Service Bulletin

202

Maart 1993

Gewijzigde plaats van de regeleenheid voor ABS

5900122A

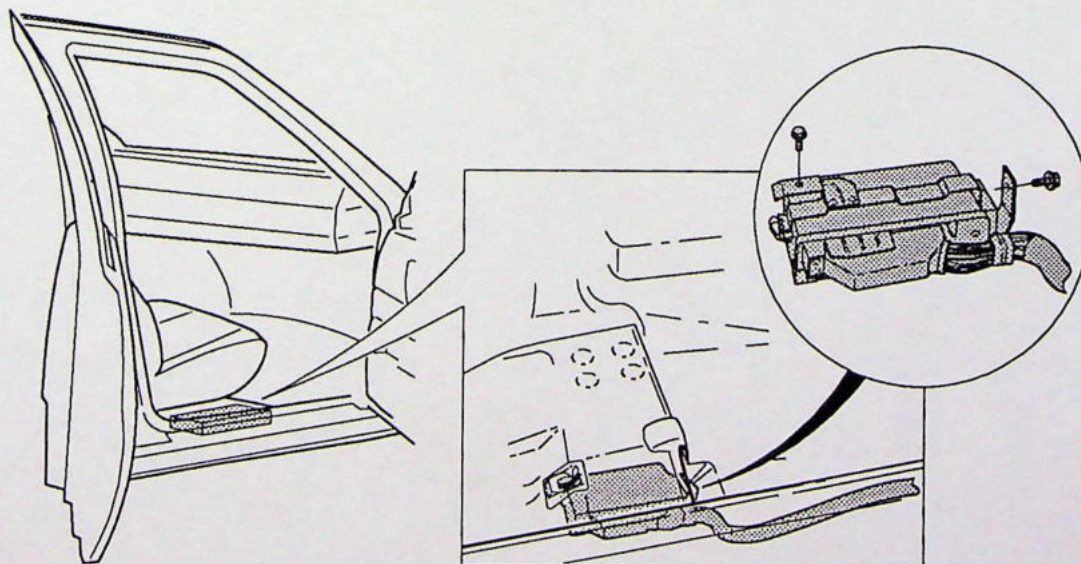
Gewijzigde plaats voor de regeleenheid voor ABS

M.i.v. het modeljaar 1992 zijn de regeleenheid en de defectbeveiliging voor ABS in de zitting-hoogteversteller onder de rechter stoel gemonteerd.

Om bij de regeleenheid te kunnen komen moet het volgende worden verwijderd: de rechter stoel, het onderpaneel A-stijl, de instaplijst en de afdekplaat. Buig daarna de voor- en achtermat opzij.

De regeleenheid is met twee bouten vastgezet; zie de afbeelding. Indien de regeleenheid moet worden verwijderd, moet de achterste bout losgedraaid en de voorste verwijderd worden. Trek daarna de regeleenheid (en de defectbeveiliging) met steun naar voren.

Bij het weer monteren moet de steun met regeleenheid met 10 Nm worden aangehaald.
